КОЛЕСНЫЕ ПАРЫ ДЛЯ ВАГОНОВ МЕТРОПОЛИТЕНА

Общие требования безопасности

Изменение № 1 ГОСТ Р 51255—99 Колесные пары для вагонов метрополитена. Общие требования безопасности

Рисунок А.5

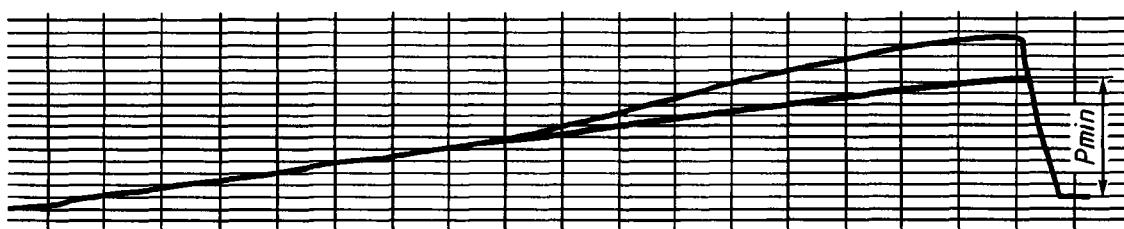
перечисление в) изложить в новой редакции; рисунок А.5 заменить новым:

«в) вогнутость кривой диаграммы при запрессовке колесного центра с удлиненной ступицей или втулки при условии, если проведенная к кривой касательная прямая, соединяющая диаграммы, отсечет отрезок А, не менее:

100 мм — для колесного центра с удлиненной ступицей;

75 мм — для втулки (рисунок А.5)».

Рисунок 1 — для колесной пары с диаметром шейки 110 мм

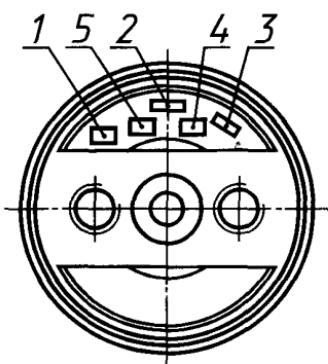
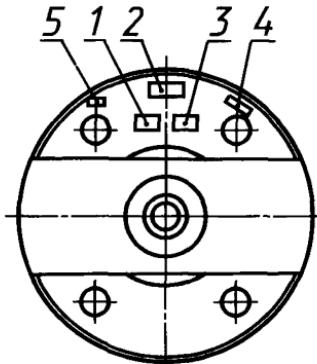
Пункт 4.3 дополнить рисунками — 1, 2 (после последнего абзаца):

1 — знак формирования; 2 — дата формирования; 3 — условный номер предприятия, сформировавшего колесную пару; 4 — приемочное клеймо заказчика; 5 — клеймо ОТК

Рисунок А.9

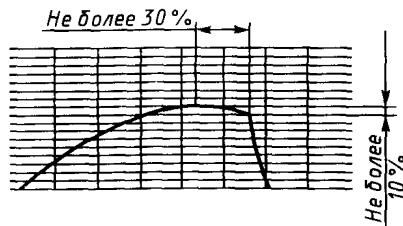
дополнить перечислениями ← ж) — и), рисунками — А.9 — А.12:

«ж) падение усилий не более 10 % максимального усилия при запрессовке зубчатого колеса на длине не более 30 % длины диаграммы (рисунок А.9);
